宁波市四明职业高级中学 2024 年校园基础设施维修项目

设计问题

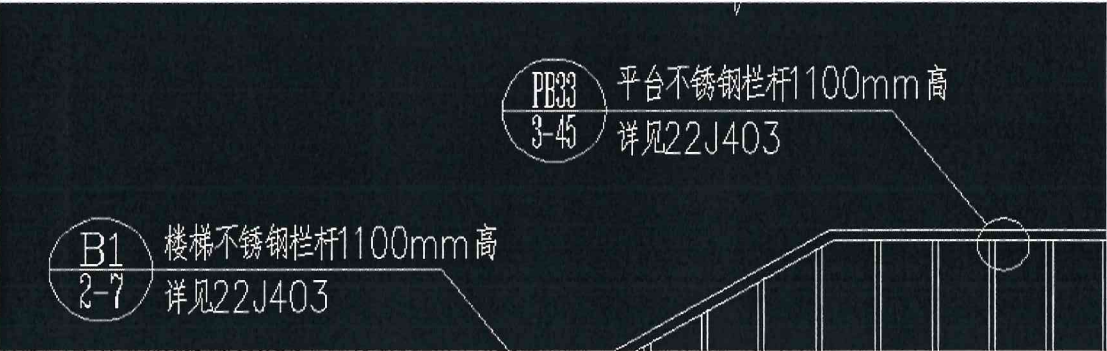
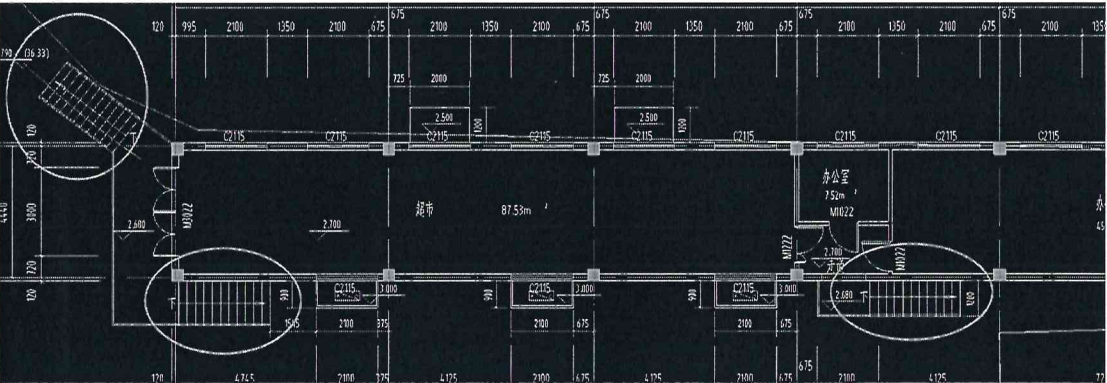
1、配套用房门、窗是否为断桥隔热部分规格参数不详(系列,壁厚),请明确?

回复:65系列。铝门窗主型材壁厚不应低于以下数值:外门 $\geq 2.2\text{mm}$,外窗 $\geq 1.8\text{mm}$ 。

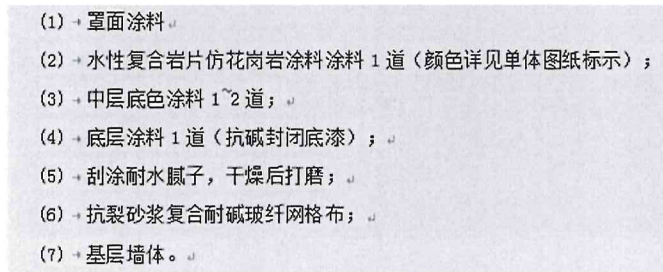
4、配套用房地砖楼地面，地砖的规格未明确，请明确？

回复：600*600 地砖。

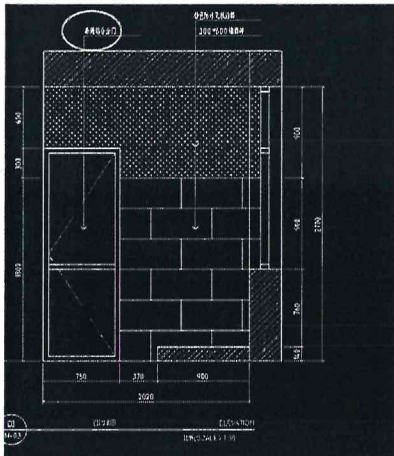
7、女生宿舍楼新做铝合金门规格不详（系列，壁厚，有没有玻璃多厚），请明确？

回复：50 系列。铝门窗主型材壁厚不应低于以下数值：内门 $\geq 2.0\text{mm}$ 。无玻璃。

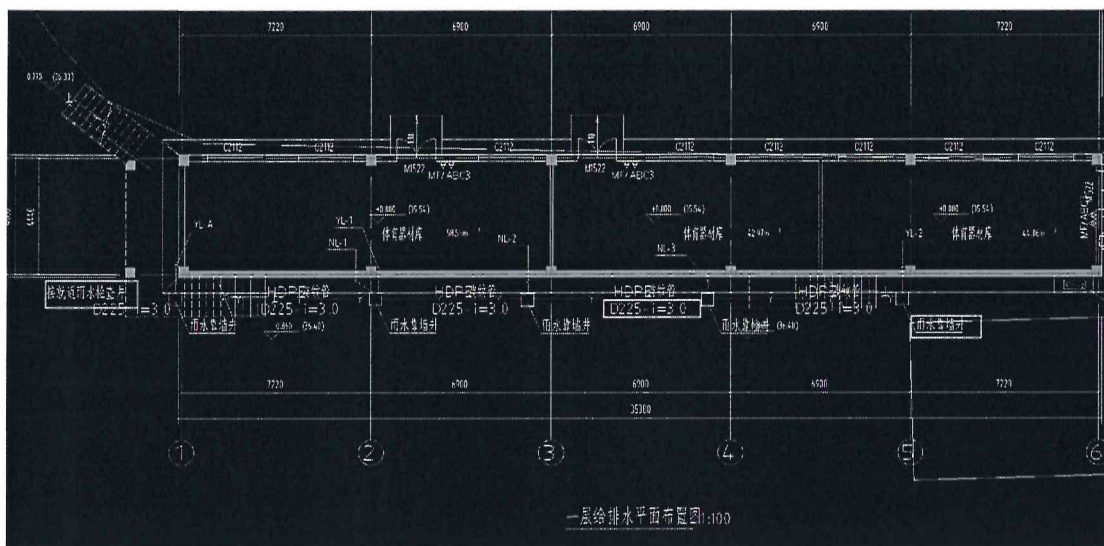
8、男生淋浴房成品不锈钢盥洗池，不锈钢厚度、牌号不明确，请明确？

回复：304 不锈钢厚度 1.0mm.

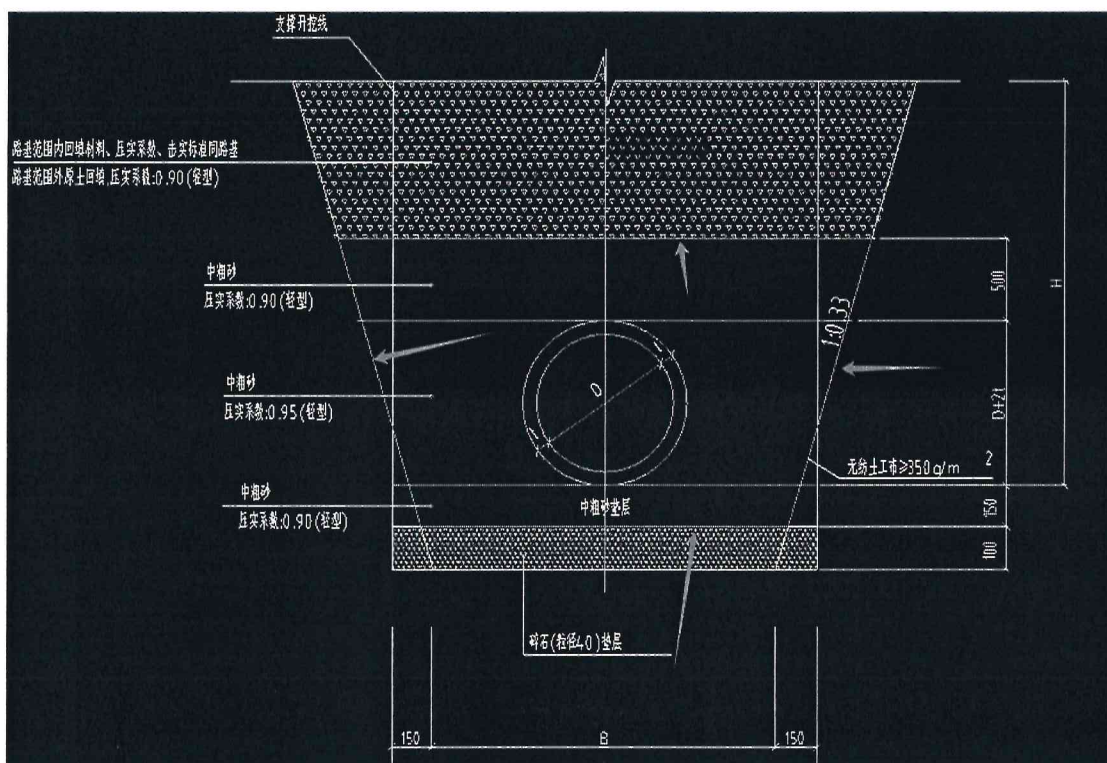
2、排水管线中无纺土工布布置断面范围不明确？

回复：见下图。
